Bebauungsplan "Bahnhofplatz - Friedrich-Ebert-Straße", Stadt Ulm

Bebauungsplan "Bahnhofplatz - Friedrich-Ebert-Straße", Ulm

Bebauungsplan „Bahnhofplatz – Friedrich-Ebert-Straße“

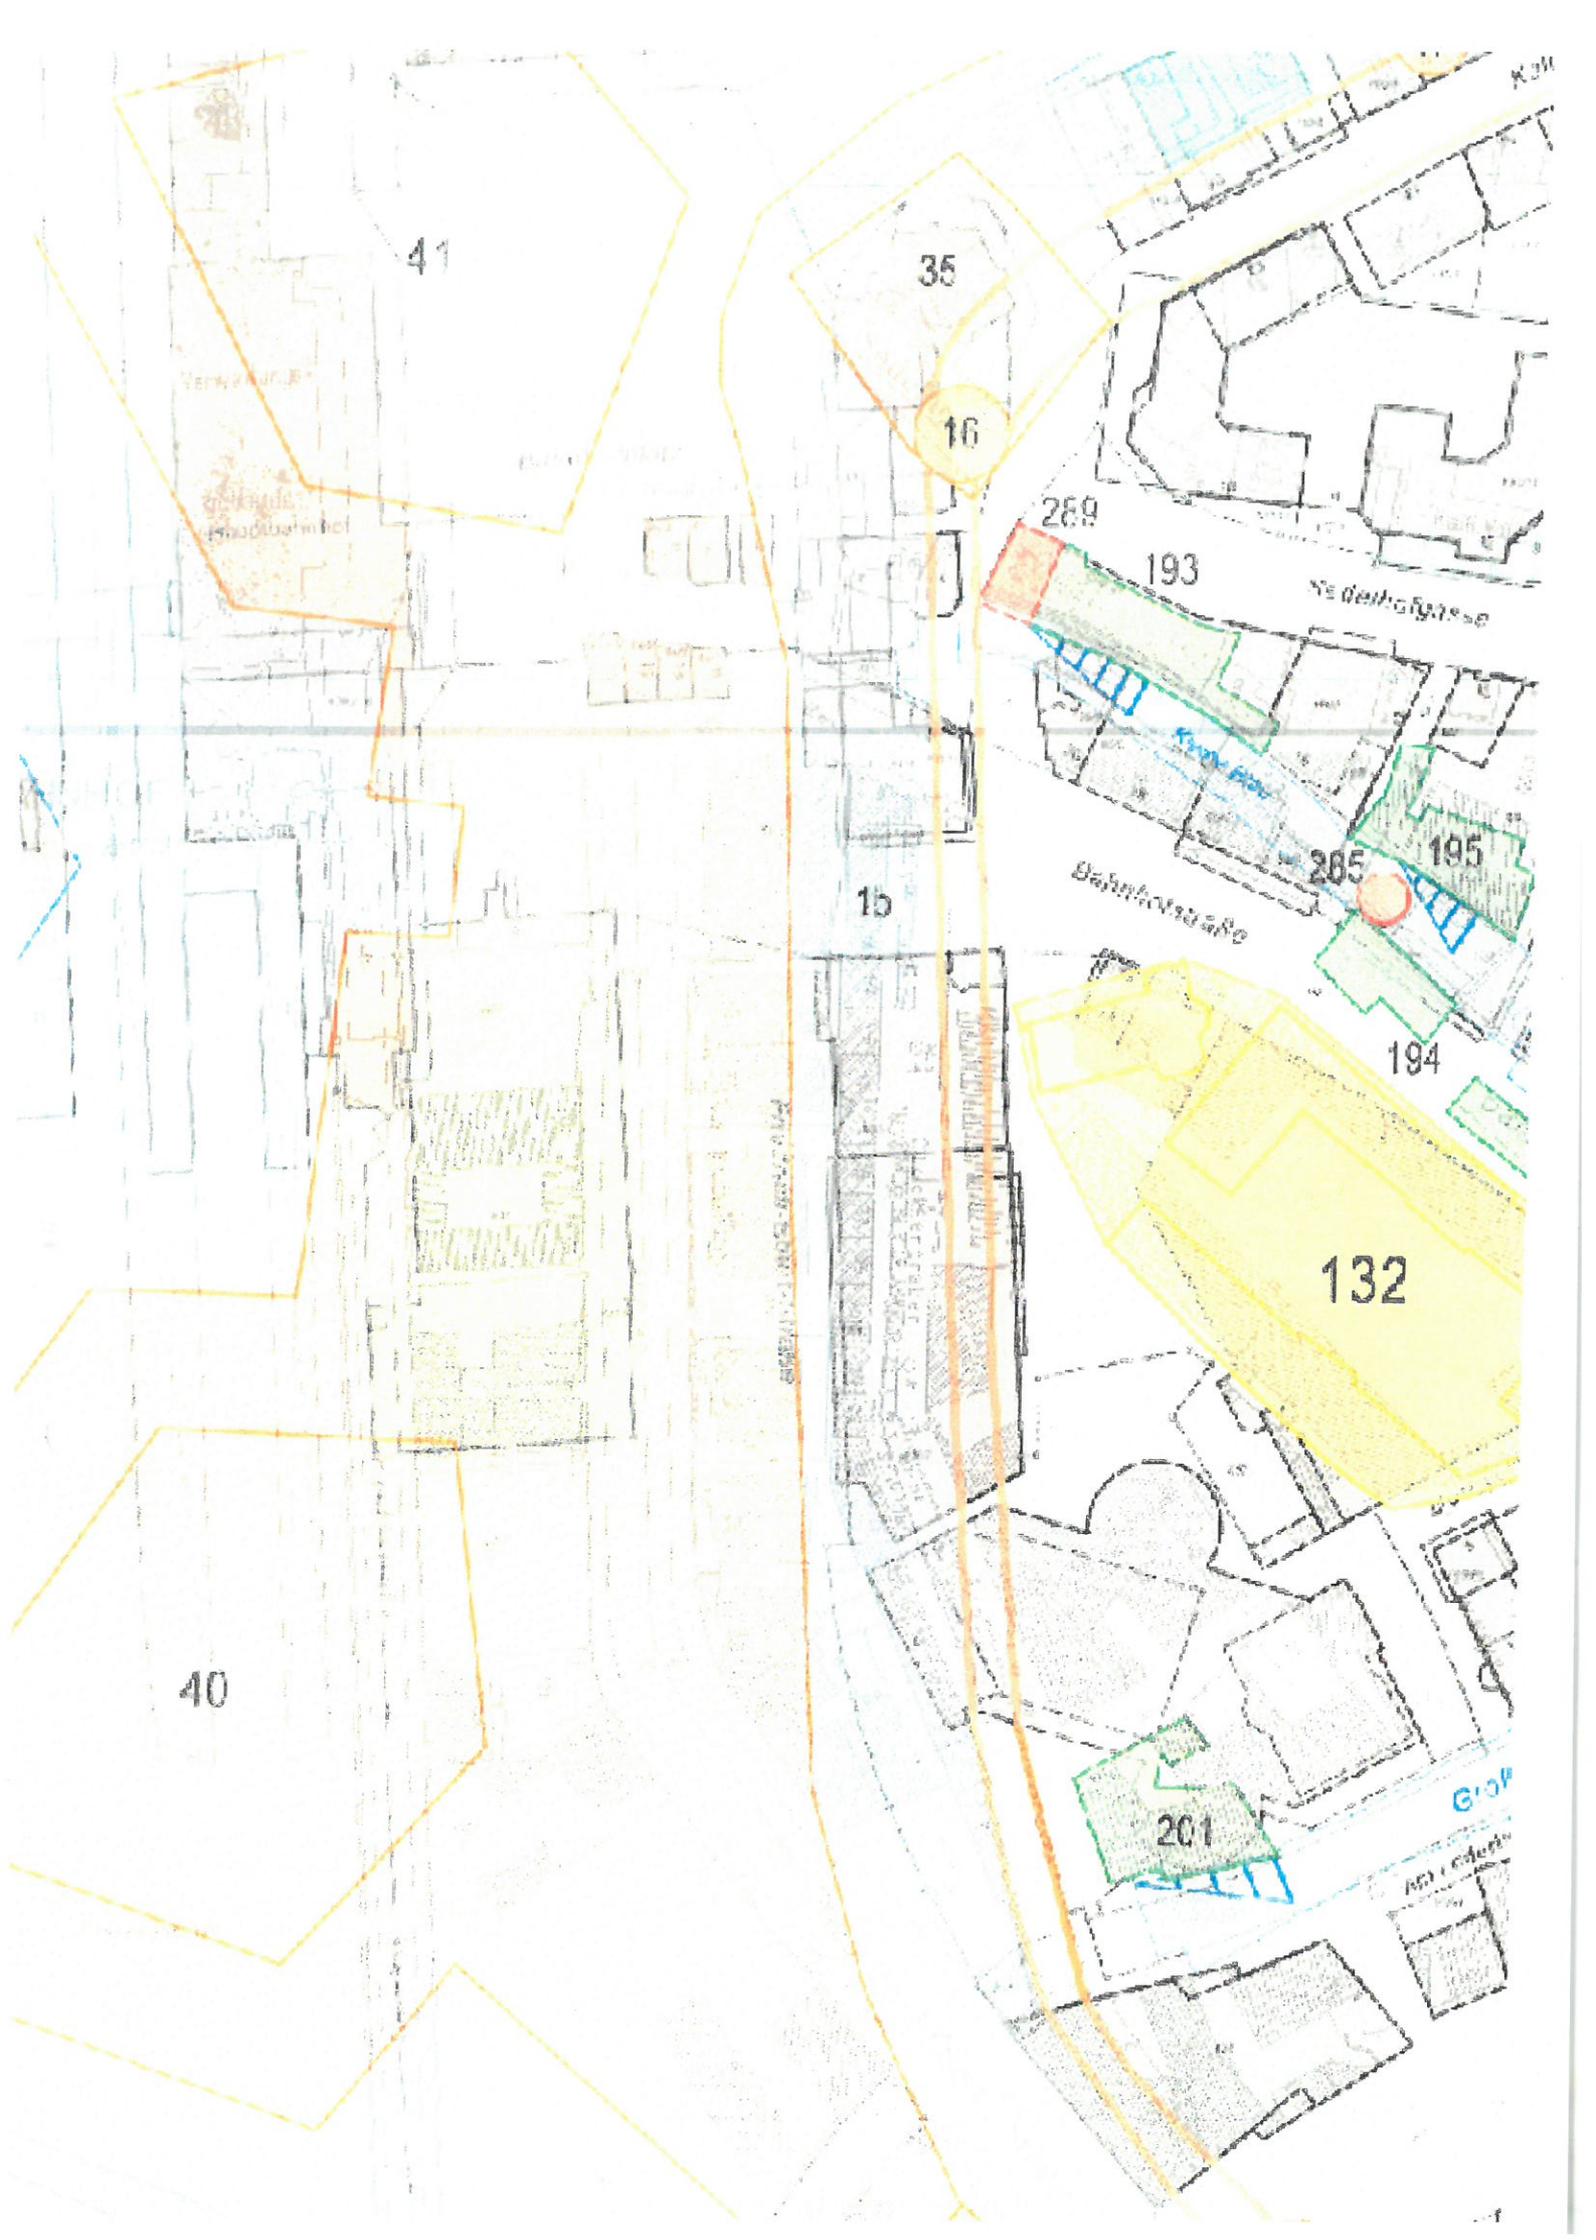
Das Plangebiet befindet sich im Bereich der spätmittelalterlichen und frühneuzeitlichen Stadtbefestigung. Aufgrund der historisch überlieferten Lage sind folgende Abschnitte von dem Vorhaben betroffen: Die Kontermauer der spätmittelalterlichen Stadtbefestigung, die in 1530er Jahren nach Plänen Dürers errichteten und 1802 geschleifte Eckbastei sowie ggf. im Erdboden erhaltene Überreste der zwischen 1617 und 1622 errichteten und 1801/02 abgegangenen Brunnenbastion "Scharfeck", der um 1620 errichteten und 1801/2 geschleiften Blaubastion „Schleifmühle“ und der Courtine (dem geraden Wall zwischen zwei Bastionen). Trotz der modernen Unterkellerung der im späten 19./frühen 20. Jahrhundert entstandenen und im 2. Weltkrieg zerstörten Bebauung im Bereich der Promenade am Bahnhofvorplatz sowie den modernen Leitungen können sich auch noch in größeren Tiefen Reste der Wall- und Bastionsgründungen erhalten haben. Bei der dargestellten Befestigung handelt es sich um Kulturdenkmale gemäß § 2 DSchG.

An der Erhaltung der ausgewiesenen archäologischen Kulturdenkmale besteht grundsätzlich ein öffentliches Interesse. Bedenken gegen die Festsetzung von den Bauvorhaben im Plangebiet können daher nur unter Auflagen zurückgestellt werden, die Erhalt und Sicherung, bzw. Dokumentation und Bergung sicherstellen sollen. Bei Bodeneingriffen über 80 cm ist nach Lage der Dinge davon auszugehen, dass hat das Vorhaben voraussichtlich nachteilige Auswirkungen auf das Schutzgut hat. Deshalb müssen die Planungen in Abstimmung mit dem Landesamt für Denkmalpflege im Regierungspräsidium Stuttgart (LAD), vertreten durch Herrn Dr. Jonathan Scheschkewitz (0711 904 45 146; jonathan.scheschkewitz@rps.bwl.de) durchgeführt werden, um frühzeitig Konfliktpunkte feststellen und substanzschonende Lösungen erarbeiten zu können. Um dem allgemeinen Interesse an der Erhaltung von Kulturdenkmälern bei nicht vermeidbaren Eingriffen bestmöglich gerecht zu werden, müssen dort die Erdarbeiten archäologisch begleitet werden, um ggf. angetroffenen Überreste der Festung und der spätmittelalterlichen Befestigung fachgerecht bergen und bzw. dokumentieren zu können. Ziel dieser Maßnahme ist es, wenigstens den dokumentarischen Wert des Kulturdenkmals als kulturhistorische Quelle für künftige Generationen zu erhalten.

Wir bitten, diese Hinweise in die Planunterlagen einzufügen.

<p>Bei der dargestellten Befestigung handelt es sich um Kulturdenkmale gemäß § 2 DSchG.</p> <p>An der Erhaltung der ausgewiesenen archäologischen Kulturdenkmale besteht grundsätzlich ein öffentliches Interesse. Bedenken gegen die Festsetzung von den Bauvorhaben im Plangebiet können daher nur unter Auflagen zurückgestellt werden, die Erhalt und Sicherung, bzw. Dokumentation und Bergung sicherstellen sollen. Bei Bodeneingriffen über 80 cm ist nach Lage der Dinge davon auszugehen, dass das Vorhaben voraussichtlich nachteilige Auswirkungen auf das Schutzgut hat. Deshalb müssen die Planungen in Abstimmung mit dem Landesamt für Denkmalpflege im Regierungspräsidium Stuttgart (LAD), vertreten durch Herrn Dr. Jonathan Scheschkewitz, durchgeführt werden, um frühzeitig Konfliktpunkte festzustellen und substanzschonende Lösungen erarbeiten zu können. Um dem allgemeinen Interesse an der Erhaltung von Kulturdenkmälern bei nicht vermeidbaren Eingriffen bestmöglich gerecht zu werden, müssen dort die Erdarbeiten archäologisch begleitet werden, um ggf. angetroffene Überreste der Festung und der spätmittelalterlichen Befestigung fachgerecht bergen und bzw. dokumentieren zu können. Ziel dieser Maßnahme ist es, wenigstens den dokumentarischen Wert des Kulturdenkmals als kulturhistorische Quelle für künftige Generationen zu erhalten. Wir bitten, diese Hinweise in die Planunterlagen einzufügen.“</p>	<p>Die Stellungnahme wurde zur Kenntnis genommen und an die Stadtwerke Ulm/Neu-Ulm GmbH (SWU) als Trägerin der Baumaßnahme zur Information weitergeleitet. Die SWU hat bereits Kontakt mit dem Landesamt für Denkmalpflege aufgenommen, um ggf. notwendige Maßnahmen rechtzeitig im Vorfeld abzustimmen.</p> <p>Ein entsprechender Hinweis wurde in den Bebauungsplan aufgenommen.</p>
